Comune di Verona

PUA N. 7190402 denominato " Cercola "

OGGETTO : Verbale conferenza dei servizi per l'esame contestuale dei vari interessi pubblici coinvolti nel procedimento relativo all'approvazione del PUA n. 7190404 denominato " Cercola " in del progetto e del Progetto Preliminare dell'Opera a Contributo di sostenibilità costituita dal Parcheggio Scambiatore compresa la viabilità di accesso sull'area sita in località San Michele Extra, quartiere Madonna di Campagna via Monte Bianco - Verona.

Fig 1 – Tratto di interferenza del PUA con la linea AV/AC Verona Montebello Vicentino

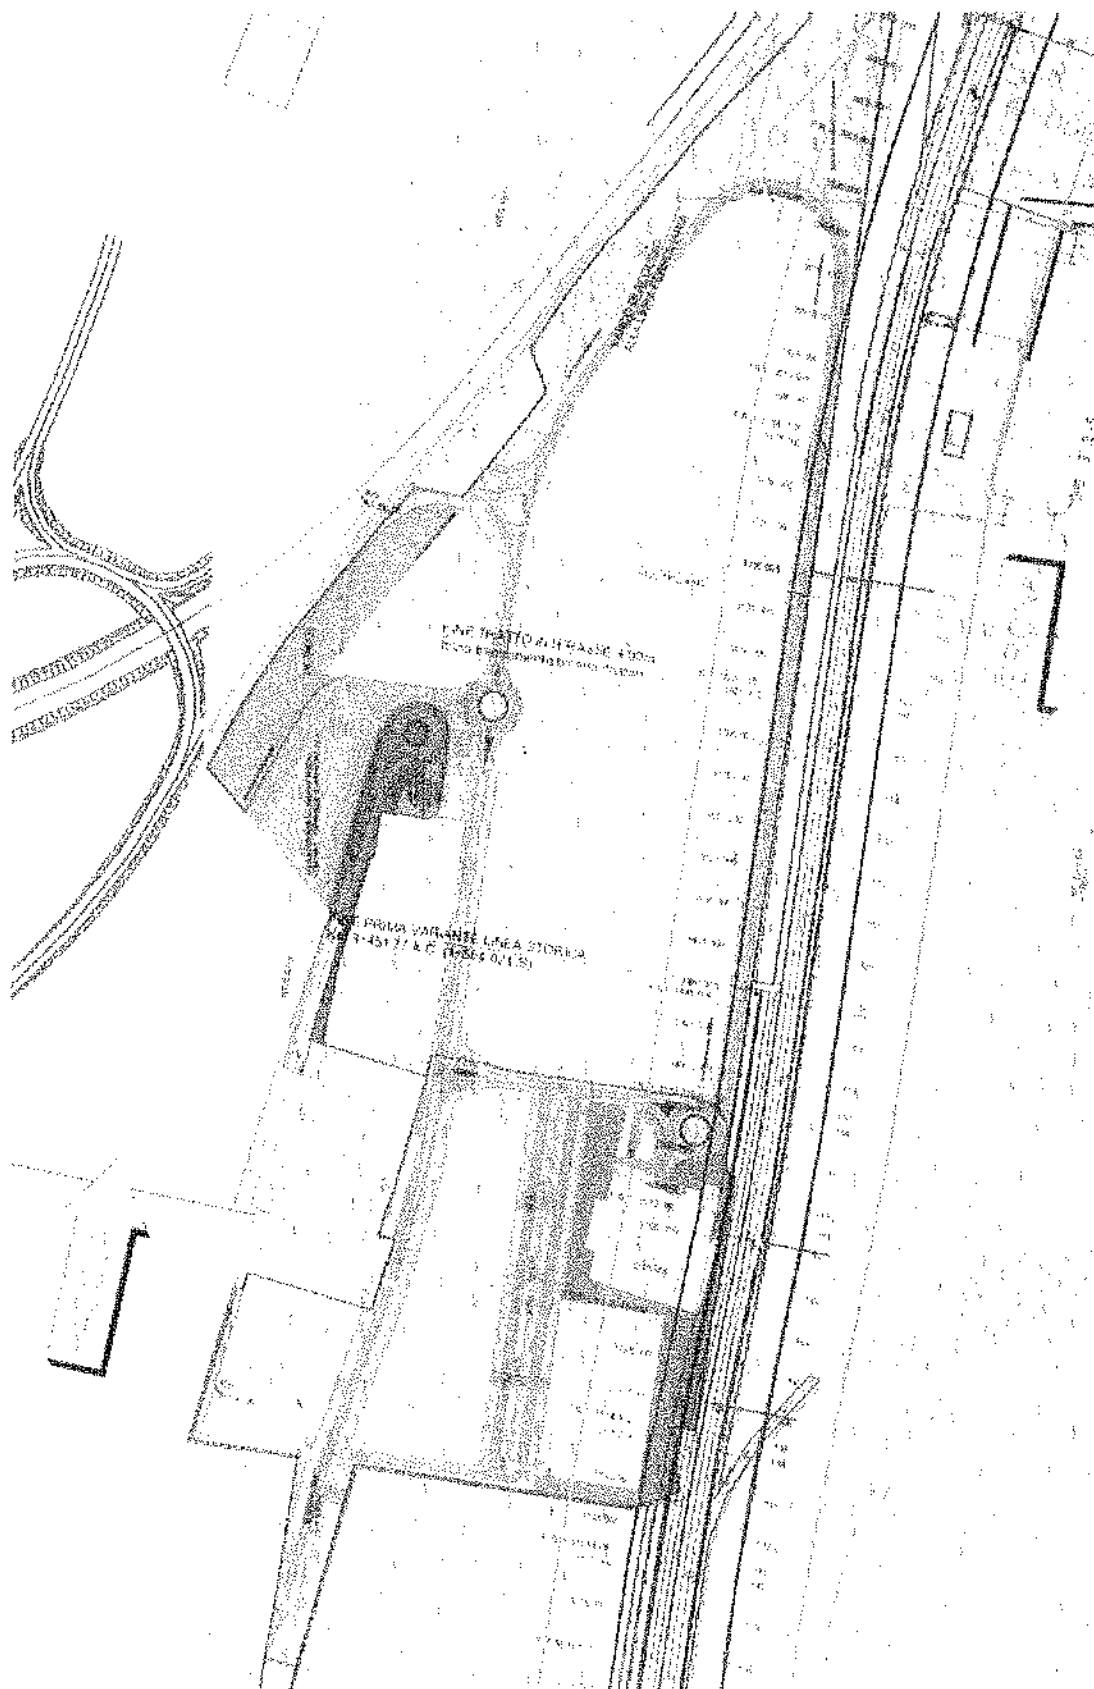
- nel PUA è previsto il recupero del fabbricato rurale della "corte Cercola" (denominata UMI B_4) per un suo utilizzo residenziale/terziario con recupero delle strutture esistenti: la previsione non tiene conto della fascia di rispetto ferroviaria dei 30 e non è compatibile con il progetto AV/AC dove è invece prevista la demolizione dell'edificio (fatiscente ed in rovina - vedasi demolizione opera n.46 "planimetria delle demolizioni") in quanto interferente con la nuova sede ferroviaria della linea storica, prevista in variante, e la realizzazione del prolungamento di via A. Salieri prevista in stretto affiancamento alla linea storica.

- Il progetto del Comparto 1 deve prevedere la compatibilità tra il bacino di laminazione e lo scarico idraulico ferroviario (in termini planoaltimetrici e di recapito finale)
- L'attuazione del progetto del Comparto 1 necessita di preventiva sottoscrizione di un accordo/convenzione per consentire una servitù di passo lungo la strada perimetrale ai veicoli RFI addetti alla manutenzione/sicurezza della linea.
- Risulta necessario ribadire in sede di accordo/convenzione il mantenimento del vincolo di fascia di rispetto
